## **RELATÓRIO DE FISCALIZAÇÃO**

**Assunto: Fiscalização INICIAL dos Serviços de Saneamento Básico**

Relatório nº 084/2013  
Município de: PASSO DE TORRES/SC

Figura 4: Sanitário que serve a Unidade.

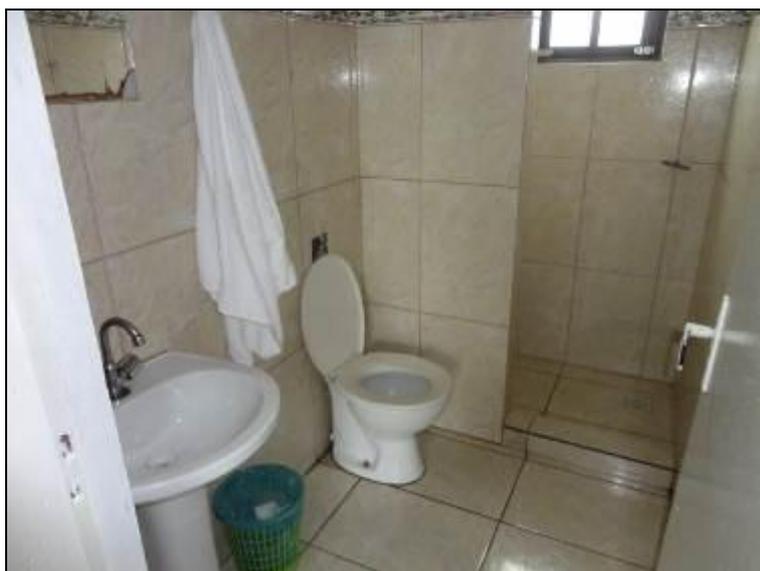
8) Existe sanitário disponível para uso dos funcionários (Resolução AGESAN nº 004 Art. 127)? Sim (x) Não ( ) - Encontra-se em boas condições de higiene e limpeza? Sim (x) Não ( ) Pendência ( ):

Figura 6: Outros espaços internos.

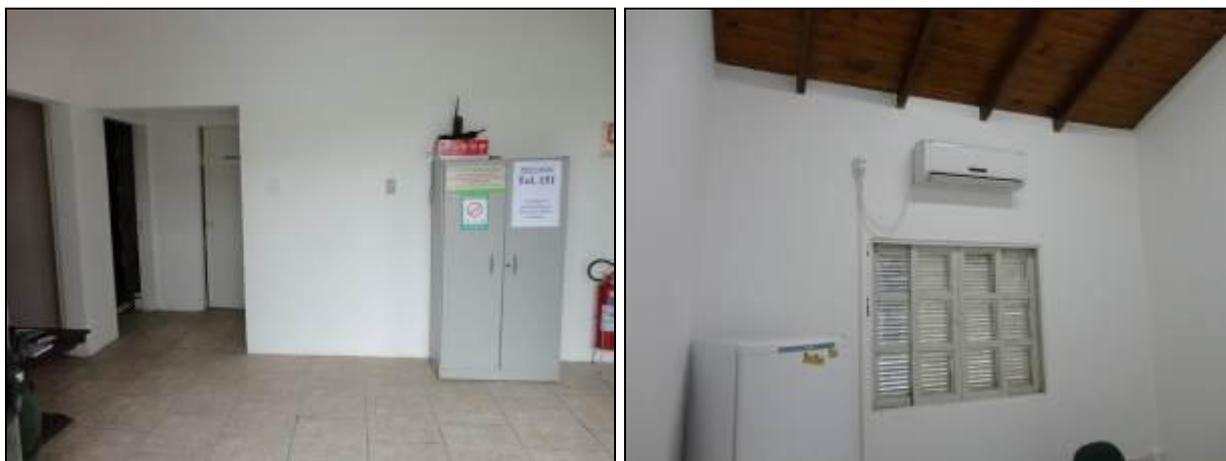
12) Há ventilação natural ou artificial suficiente através de janelas, aberturas ou ventiladores (Resolução AGESAN nº 004 - Art. 127)? Sim (x) Não ( ) Pendência ( ):

13) As condições gerais de limpeza são favoráveis (Resolução AGESAN N° 004 - Art. 127)? Sim ( ) Não ( ) Pendência (x): Obs.: Alguns espaços podem e devem ser melhorados.
